Parecer da Comissão de Avaliação

Verificação da conformidade ambiental do projeto de execução

Operação de Loteamento e Obras de Urbanização do Empreendimento Turístico IDILUZ

Processo de AIA nº 1680/2024

Figura 1 - Comparação entre o extrato da peça desenhada relativa à implantação do projeto de execução apresentada no RECAPE (imagem esquerda) e o extrato da peça desenhada referente à proposta de implantação do projeto inicial apresentada no EIA (imagem direita)

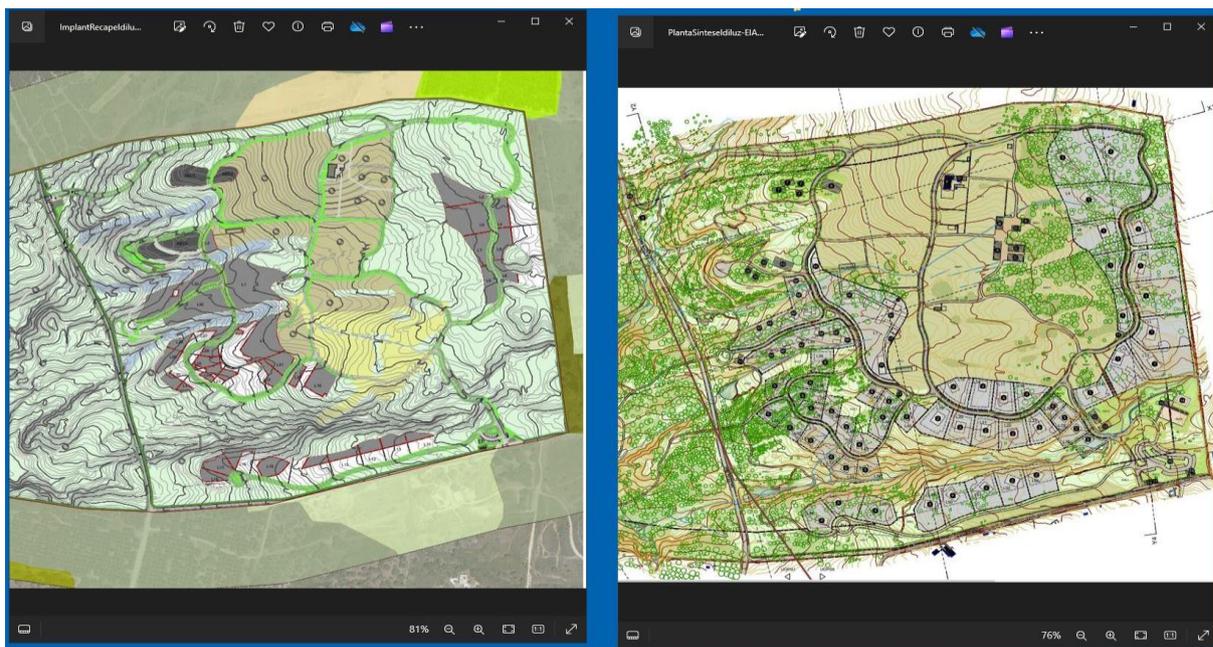
Contudo, da comparação entre a peça desenhada relativa à implantação do projeto de execução apresentada no RECAPE (imagem da esquerda) e a proposta de implantação do projeto inicial apresentada no EIA (imagem da direita), constata-se que a referida edificação foi realocizada de modo a não interferir com o leito e faixa de proteção do curso de água em presença (Figura 1).

Assim, considera-se que a Condicionante 6 **está em conformidade** com o estabelecido na DIA.

Figura 1: Extrato da cartografia de habitats validada em sede de estudo prévio.

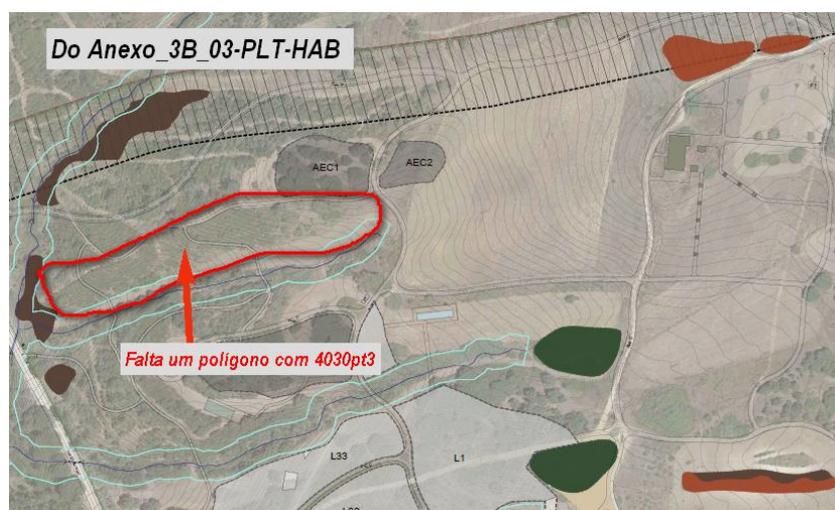
O relatório base (volume II) remete para a Planta de *Habitats* (Desenho 03-PLT-HAB no Anexo 3). A *shapefile* correspondente à referida Planta de *Habitats* não foi enviada, para que fosse possível verificar o cumprimento desta condicionante.

Importa referir que, após uma análise preliminar da cartografia de *habitats* apresentada no Desenho 03-PLT-HAB, verifica-se que esta não corresponde à cartografia validada em fase de estudo prévio (em sede de alegações à proposta de DIA). Apresenta-se abaixo um exemplo de discrepância (figuras 1 e 2).

Conclui-se que **não está demonstrado** o cumprimento desta condicionante.
